Østvendte ramper ved TSA 41 (Tjæreby) – Fase 2

TRAFIKSIKKERHEDSREVISION - TRIN 2

Billede fra den forventede placering af nyt kryds fra frakørselsrampe mod syd – Bemærk det høje broautoværn.

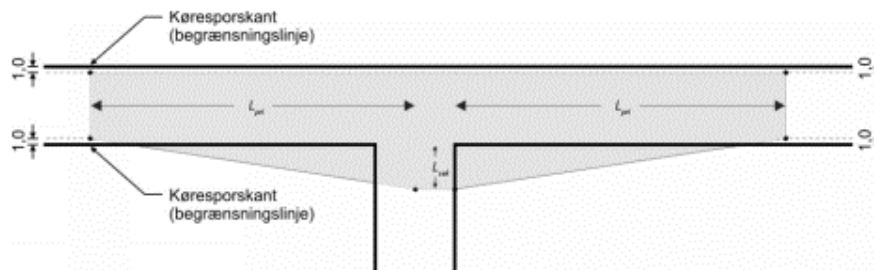
Der er foreslået et vigepligtsreguleret kryds ved frakørselsrampen. Vigelinjen foreslås etableres ca. 2 m fra kantlinjen. Det medfører risiko for, at bilisterne fra vigelinjen ikke har nok oversigt ad Bildsøvej. Tilsvarende er autoværnet placeret ca. 1,5 m fra kantlinjen og det kan ligeledes reducere oversigten.

Krydset og vigelinjen bør etableres således at der ikke er sigthindrende elementer i oversigtsarealet.

Det bør derfor søges at etablere en oversigtsflade uden sigthindrende genstande, som f. eks. autoværn, tavler eller beplantning.

Projekterende svar	[Enig med revisor. Projekterende vil i detailprojekteringen prøve at opnå en oversigtsflade uden sigthæmmende genstande. Alternativt må viginjen rykkes en smule frem i forhold til autoværnets placering.]
Revisor kommentar	OK
Bygherres kommentar	[Broen sideudvides, således at der kan etableres venstresvingsbaner og så oversigtsforhold opnås. Den nuværende løsning opretholdes som en minimums-løsning - option.]

Udsnit fra tegning H02044-4001

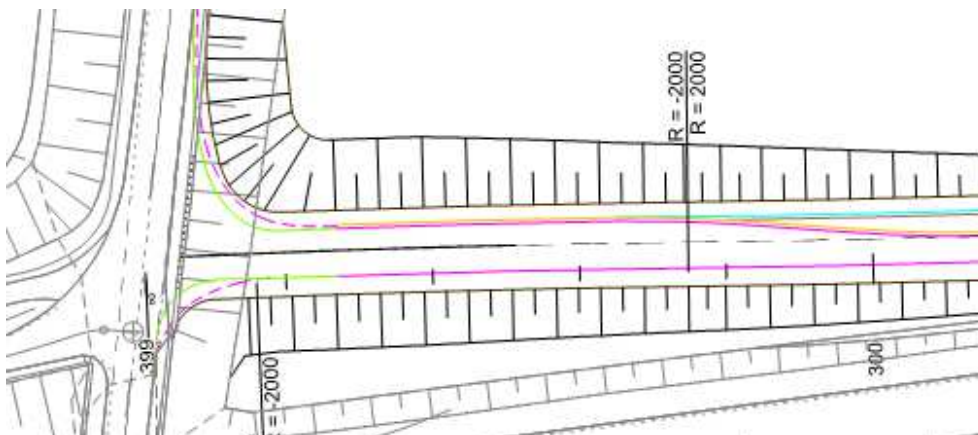
Problem	Der er foreslået en løsning med at vigepligtskryds ved frakørselsrampen på Bildsøvej. I frakørselsrampen er der foreslået to tilfartsspor fra frakørselsrampen. To spor ved siden af hinanden medfører risiko for, at to køretøjer, der holder ved siden af hinanden, reducerer oversigten for hinanden.
Anbefaling	Hvis krydset etableres vigepligtsreguleret bør, der kun være et tilfartsspor fra frakørselsrampen, alternativt kan krydset signalreguleres. En anden mulighed er at etablere en højresvingsshunt.

Projekterende svar	Projekterende er enig i revisors problemstilling om, at to køretøjer kan tage hinandens oversigt. Kapacitetsmæssigt viser modelsimuleringer dog, at der oftest ikke vil forekomme situationer med køretøjer i begge tilfartsspor samtidig. Ved etablering af to tilfartsspor fremtidssikres rampen ved en stor stigning i trafikken til erhvervsområdet. Arealbehovsmæssigt er anlægget dimensioneret ud fra, at krydset senere kan signalreguleres, hvis det viser sig at være problemer med afvikling af trafikken og overholdelse af vigepligten fra frakørselsrampen. Projekterende vil lade det være op til bygherre at beslutte, om de to tilfartsspor skal fastholdes.
Revisor kommentar	OK
Bygherres kommentar	Rampen reduceres til 1 kørespor, men dæmningen opretholdes til 2 spor. Nødsporet føres frem til krydset.
